Title - Sujet Reconstruction quai RivièreauRenard	
Solicitation No. - N° de l'invitation F3731-190014/A	Amendment No. - N° modif. 003
Client Reference No. - N° de référence du client 722217008	Date 2020-01-10
GETS Reference No. - N° de référence de SEAG PW-\$QCM-023-17827	
File No. - N° de dossier QCM-9-42198 (023)	CCC No./N° CCC - FMS No./N° VME
Solicitation Closes - L'invitation prend fin at - à 02:00 PM on - le 2020-01-21	Time Zone Fuseau horaire Heure Normale du l'Est HNE
F.O.B. - F.A.B. Plant-Usine: <input type="checkbox"/> Destination: <input checked="" type="checkbox"/> Other-Autre: <input type="checkbox"/>	
Address Enquiries to: - Adresser toutes questions à: Hamann, Frédéric	Buyer Id - Id de l'acheteur qcm023
Telephone No. - N° de téléphone (418) 649-2975 ()	FAX No. - N° de FAX (418) 648-2209
Destination - of Goods, Services, and Construction: Destination - des biens, services et construction:

AMENDMENT 003

TITLE: Plant wharf reconstruction – phase II, Rivière-au-Renard, Quebec

DETAIL TYPE POTEAU PROTECTEUR *TYPICAL PROTECTION POST DETAIL*

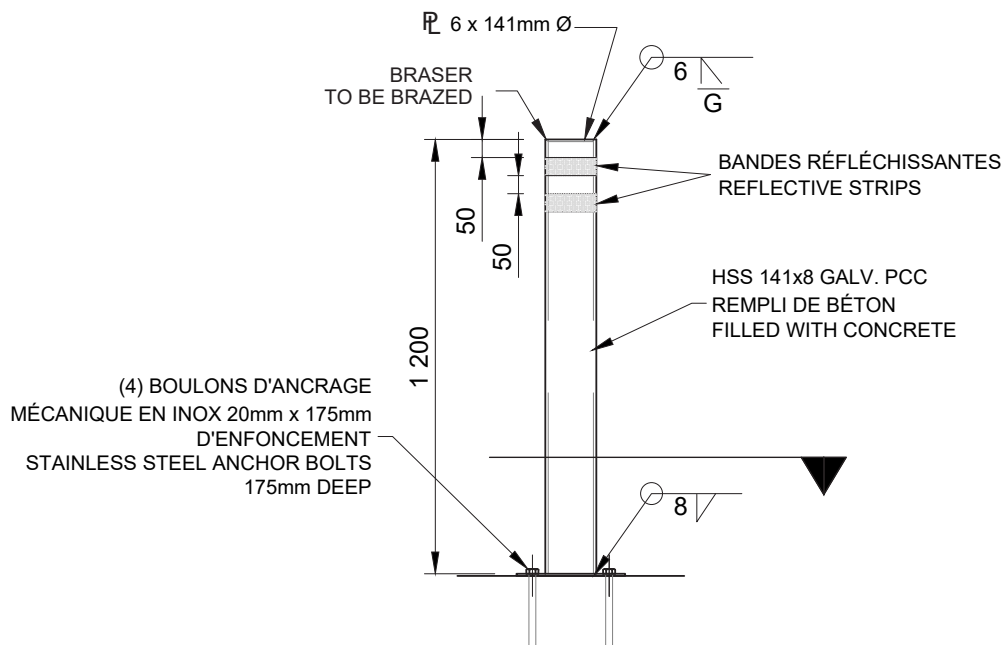
Question 16: Regarding fixed protection bollards (item 1.14 of bid slip at section 01 29 00) Could you specify:

- The details of the method of attaching bollards to the slab of spur wharf?
- The details of the bollards' attachment anchors?
- The required height of the bollards above slab?

Answer 16: See the attached drawing
